Commune d'AGDE

Modification simplifiée n°1

du Plan Local d'Urbanisme

Avis des Personnes Publiques Associées et Consultées

I. Modification du périmètre de la zone UD1c2 dans le règlement graphique

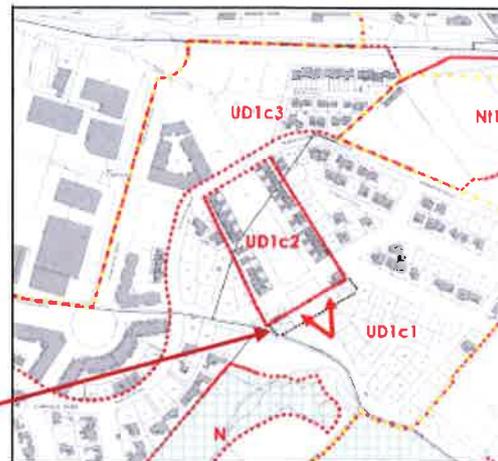
Il y a eu une erreur concernant le tracé de la zone UD1c2 dans le zonage actuel du PLU, qui exclut 4 lots (127, 128, 149 et 150) et qui correspondent aux parcelles cadastrées section KT n°80, 81, 99 et 100.

Afin de faire coïncider les plans de la ZAC avec les plans du PLU la commune souhaite intégrer dans la zone UD1c2 les 4 lots (127, 128, 149 et 150) ou parcelles (KT n°80, 81, 99 et 100).

➔ Il s'agit donc ici d'une régularisation par rapport à de l'existant, ce point n'entre pas en conflit avec les orientations du SCoT.

Camping « Domaine de Baldy » situé route de Sète :

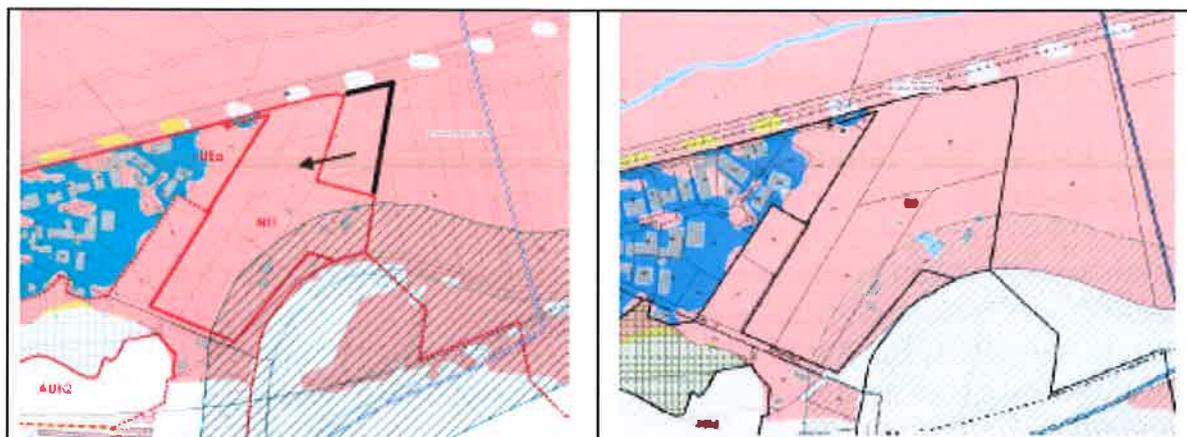
« L'objet de la modification est de reprendre, dans le règlement graphique, le périmètre du camping « le Cap Agathois » qui s'étend sur les parcelles cadastrées KT n°1, 60 et 61. C'est par erreur que, dans les plans de zonage du PLU approuvé, les parcelles cadastrées KT n°1 et 61 ont été exclues de la zone Nt1 et la parcelle KT n°58 incluse en zone Nt1. »
La commune souhaite inclure en zone Nt1 les parcelles cadastrées KT n°1 et 61 et d'inclure également, en zone UD2 la parcelle cadastrée KT n°58.

→ Ces points n'entrent pas en conflit avec les orientations du SCoT
